Desain Punches Donepezil 5 mg Tablet Salut Selaput			
No: RFP 798 T	**Revisi : 01**	**Berlaku :** 17 05 17	**Paraf :**

2.2 Perbesaran 300%

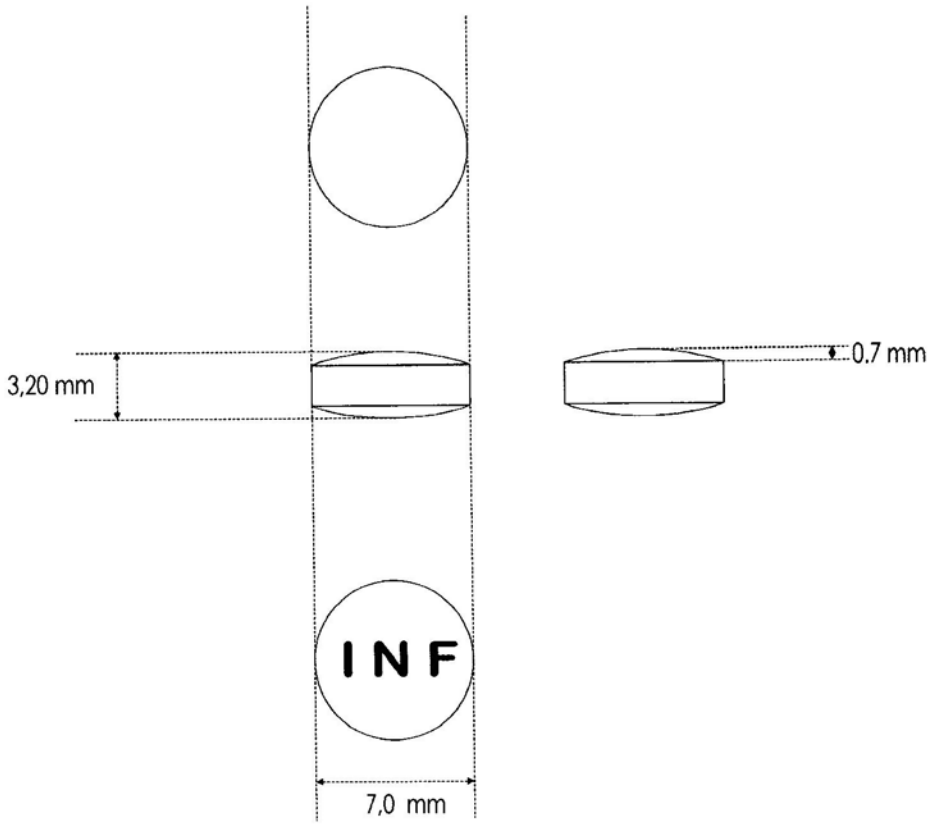
Desain ini merupakan perubahan diameter dari 8,7 mm menjadi 7,0 mm karena adanya perubahan inovator dari Dozil 5 mg Tablet menjadi Aricep 5 mg Tablet.

1.1	Bentuk	:	Bundar
1.2	Ukuran	:	7,0 mm
1.3	Permukaan	:	Cembung
1.4	Penandaan		
	1.4.1 *Punch* atas	:	Tanpa penandaan
	1.4.2 *Punch* bawah	:	INF
